Krycí list ZBV

II/605 a III/2365 Beroun, rekonstrukce silnic - zbývající úsek

SO 302 - Kanalizace dešťová - II/605 km 1,440-2,538

SO/Změna v pořadí	302/1
Název SO	Kanalizace dešťová - II/605 km 0,000-1,440
Název změny	Zásypy po překopech inženýrských sítí

ULOŽENÍ IS VE VOZOVCE
V MÍSTĚ ODFRÉZOVANÉ VOZOVKY
M 1:20

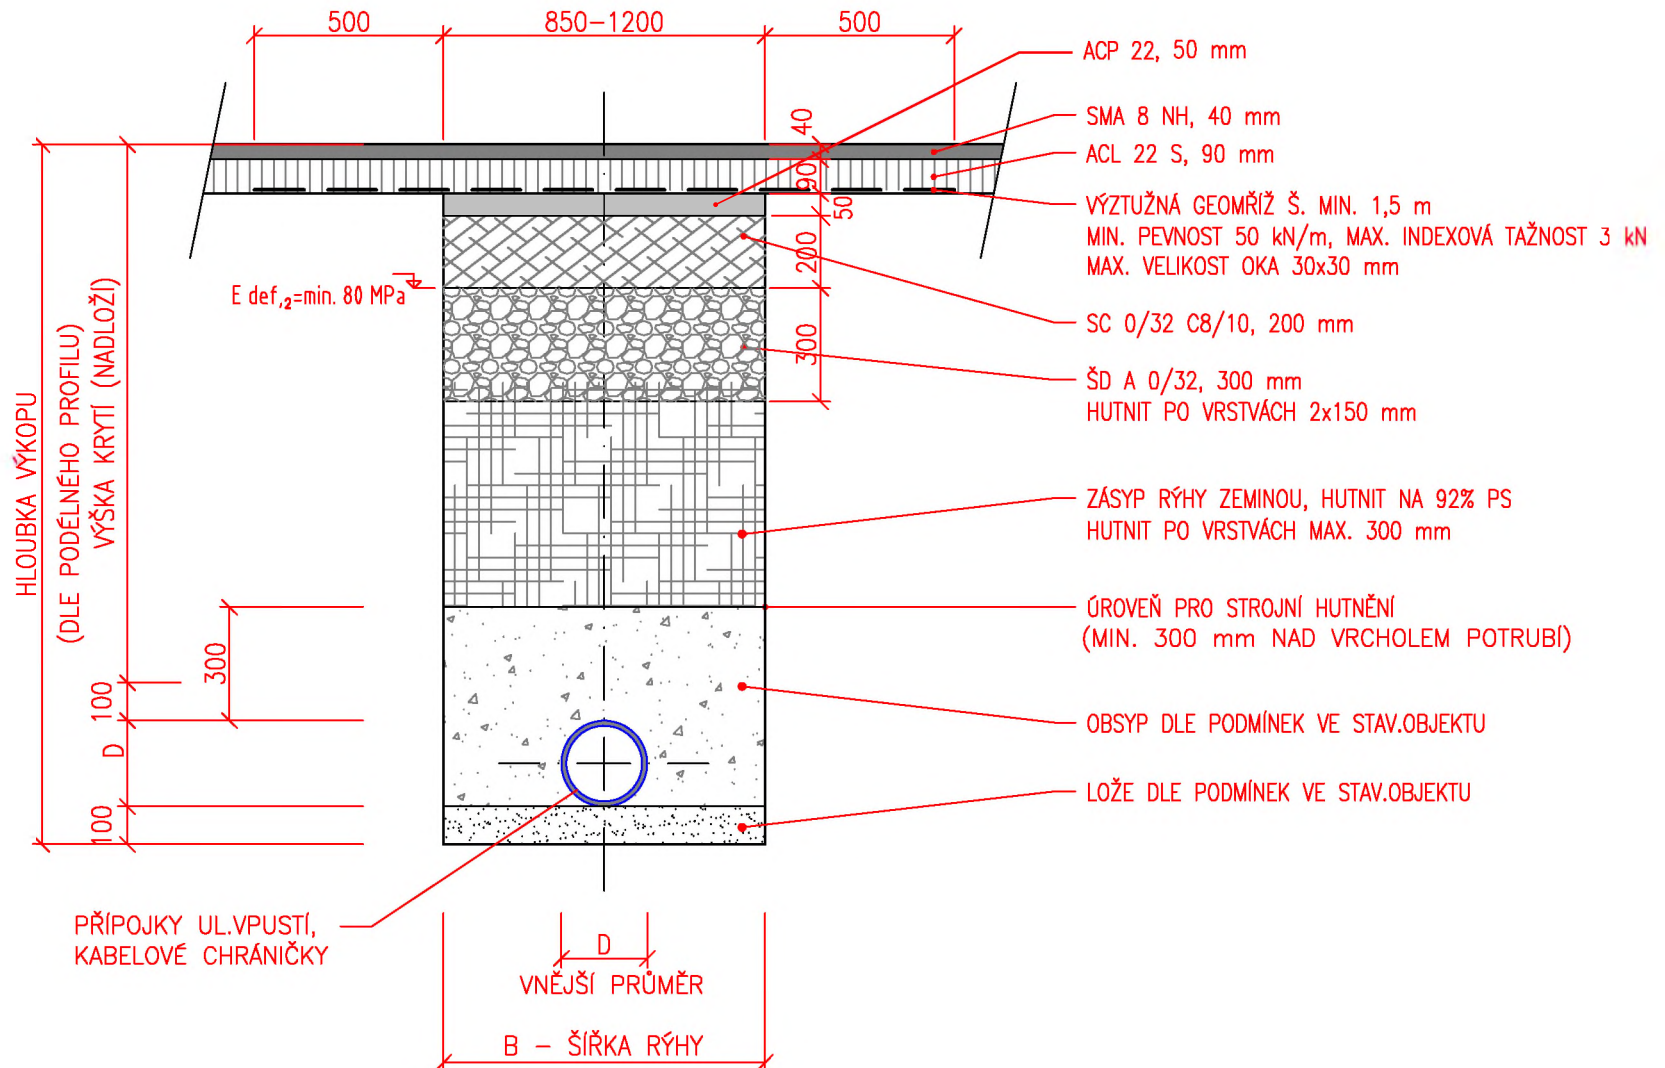
Zhotovitel v příloze tohoto dopisu proto přikládá návrh vzorového řezu skladby komunikace v místě překopů pro napojení uličních vpustí dešťové kanalizace a přechodů kabelového vedení veřejného osvětlení. Dále přikládáme předpokládaný rozsah prací, které v soupisu prací objektu SO 101 schází.

- 1) Odstranění 12 cm balené v ceně SO 101 - není změna.
- 2) Diagnostika konstatuje průměrnou tloušťku 22 cm, nutno odfrézovat 10 cm v oblasti rýh.
- 3) Nutno odstranit konstrukční vrstvy v oblasti rýh na úroveň pláň.
- 4) Proběhne výstavba inženýrských sítí - v ceně objektů 300 a 400 řady - není změna.
- 5) Dojde k doplnění konstrukčních vrstev dle schváleného vzorového řezu (viz. příloha).
- 6) Překrytí rýh geomříží - cena je v SO 101 - upraví se výměra - změna.
- 7) Postřiky a asfaltové vrstvy - v ceně SO 101 - není změna.

V rámci přípravy realizační dokumentace RDS objektu SO 101 došlo k aktualizaci a upřesnění podkladů zadávací dokumentace. Autorský dozor doplnil vzorový příčný řez a stanovil skladbu vozovky v místech překopů pro inženýrské sítě, která v zadávací dokumentaci nebyla specifikována.
